鹿児島県原子力安全対策課 御中
川内原子力発電所の運転期間延長の検証に関する分科会
釜江座長様

【意見書】 川内原発特別点検の意義と限界

—原発の仕組みから見た安全性の考え方—

2023年4月10日

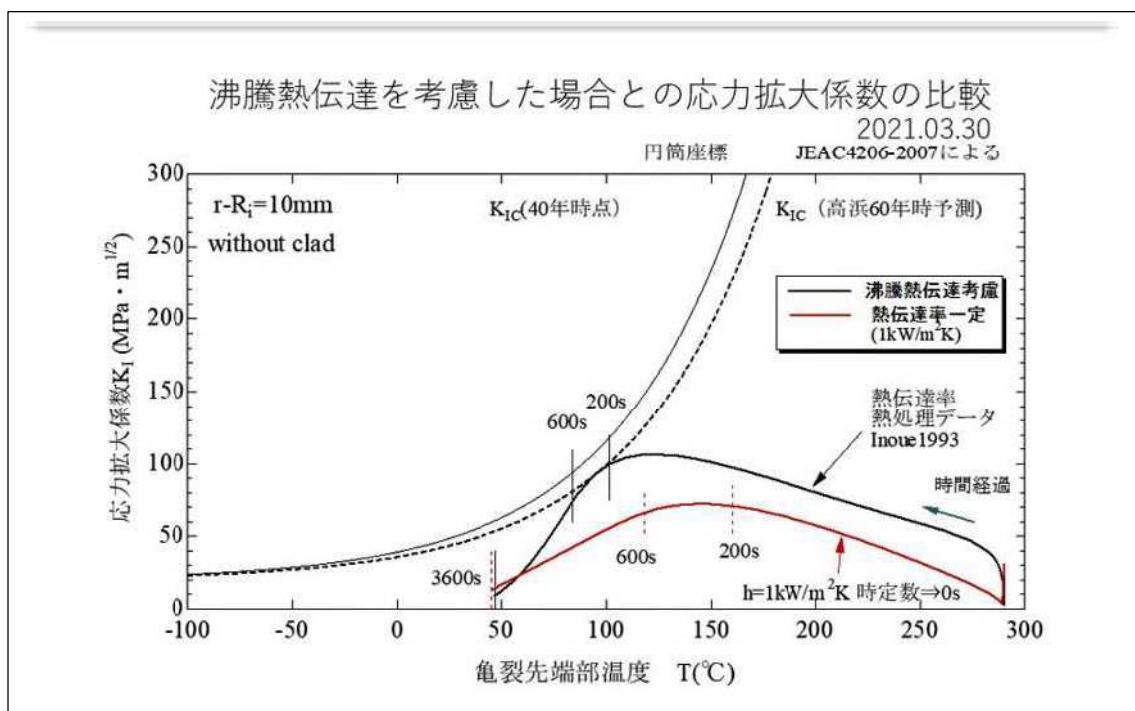
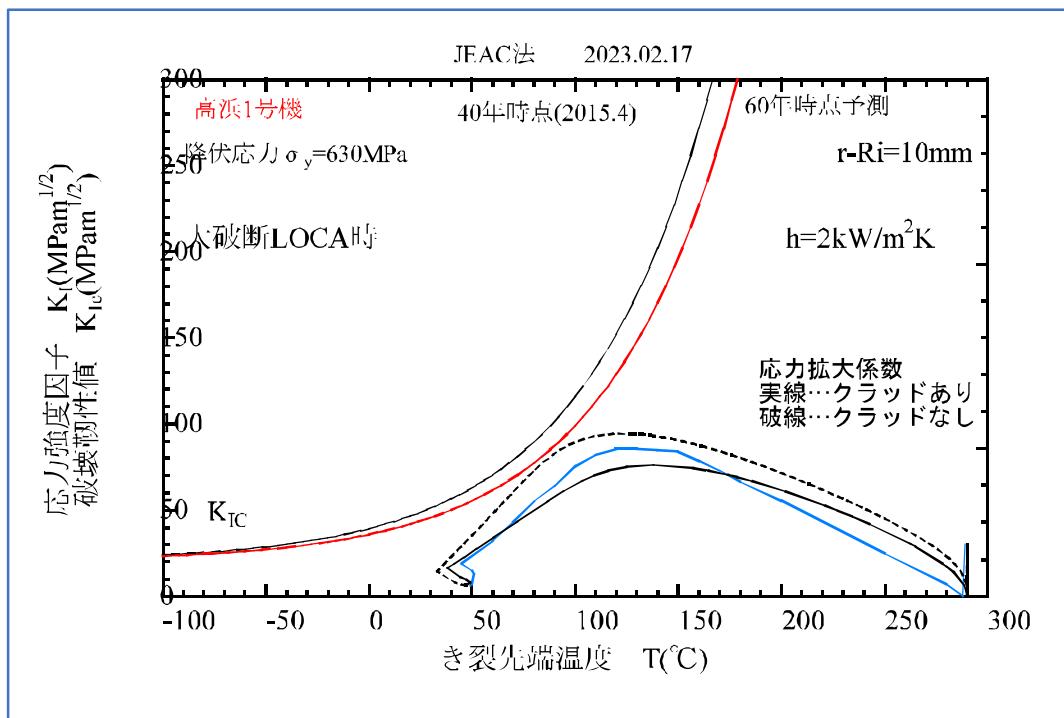
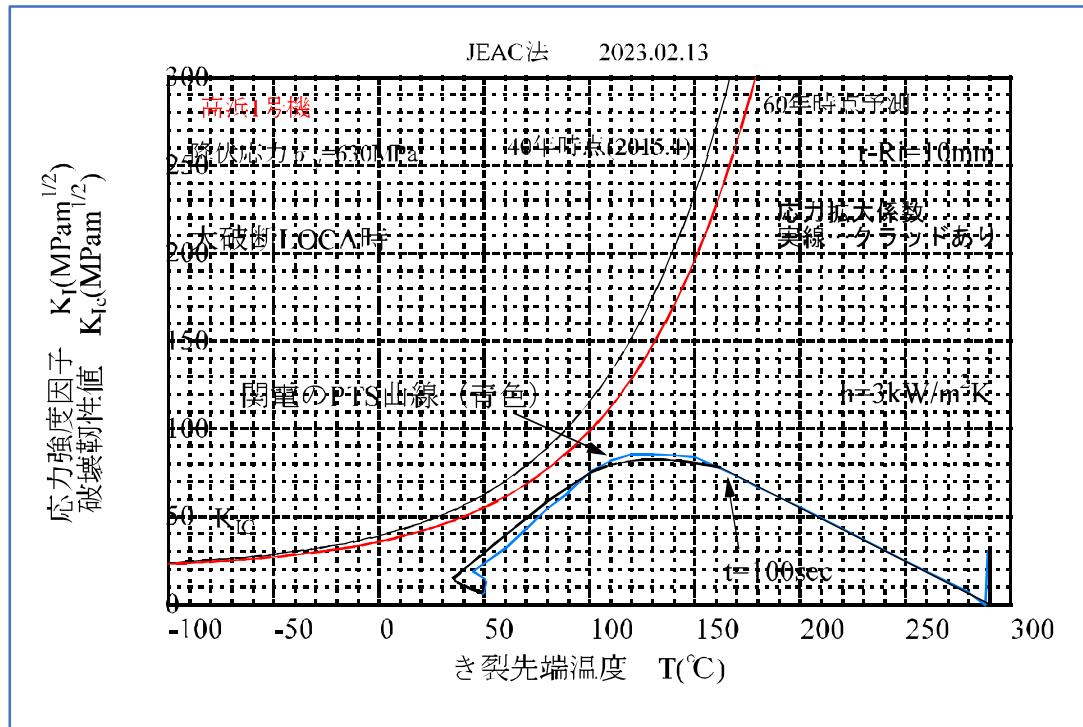
本件の技術評価においては、①中性子照射量と脆化（破壊靱性値の低下や脆性遷移温度の上昇）の不確かさ、②事故時の冷却水の注入による原子炉容器内面の熱引張応力の求め方、③熱応力の算定時に、溶接残留応力を考慮すべきこと。④荷重としてかかる原子力の力と温度条件、⑤流体の流動と熱の伝わり方、⑥鋼材表面の熱伝達率の数値、特に沸騰時の熱伝達率の増加、⑦容器内面にあるクラッド（厚さ約5mmのステンレス製内張）の意味など多くの不確かさがあるが、基準は K_{Ic} が K_I に接しなければ亀裂は動かないと評価することになっている。

上記の議論は、継続して次会以降も議論すべきだが、少なくとも技術的な解釈を巡って九州電力はきちんとした議論をしていない。沸騰熱伝達を考慮した場合、応力拡大係数は大幅に大きくなる可能性があるにも関わらず。

下図は、高浜原発の例であるが、熱伝達率を一定にした K_I の PTS カーブ（赤線）で、沸騰現象を考慮した計算をすると、図の黒い実線のように、 K_I の PTS カーブが上方向に膨らみ、 K_{Ic} のカーブに接してしまうことが示されている。

そもそも、照射脆化も加圧熱衝撃の技術的評価も何十年も前から課題として議論されてきた問題である。未だに不確定要因を抱えている事実からみると、様々なばらつきをきちんと評価もせずに、ただ「 K_{Ic} のカーブが K_I のカーブに接しなければ安全である」などと言う曖昧な規定が、原子炉容器の安全性を担保しているなどとは決して言えない。

(参考：上図は、川内 2 号機と同型の 3 ループ型 PWR 原発である高浜 1 号機の場合であるが、熱伝達率を $2\text{ kW}/\text{m}^2\text{K}$ 一定として、応力拡大係数 K_I を計算した結果である。)

青線は関西電力（電事連が計算か）が、示している K_1 曲線である。

①クラッドを考慮しない場合の K_t は K_{tc} にきわめて近づく。

②クラッドを含めた閑電の K_i 曲線（青）はクラッドを考慮した計算値より大きくなる。これは、熱伝達率を $2.6\sim1.9\text{ kW/m}^2\text{K}$ としたとする説明と符合している。

③閃電の K_1 曲線の直線部分は、冷却から100秒間の数値をプロットしているためと思われる。

次の図を参照願います。クラッドを考慮した場合の黒い実線は、熱伝達率を $3\text{ kW/m}^2\text{K}$ 一定として、計算した 100 秒以降の結果をプロットしたものです。青線と黒線は、ほぼ一致していると思われます。熱物性値などが、電事連の場合とは異なるもの可能性も考慮に入れてよいかと思います。
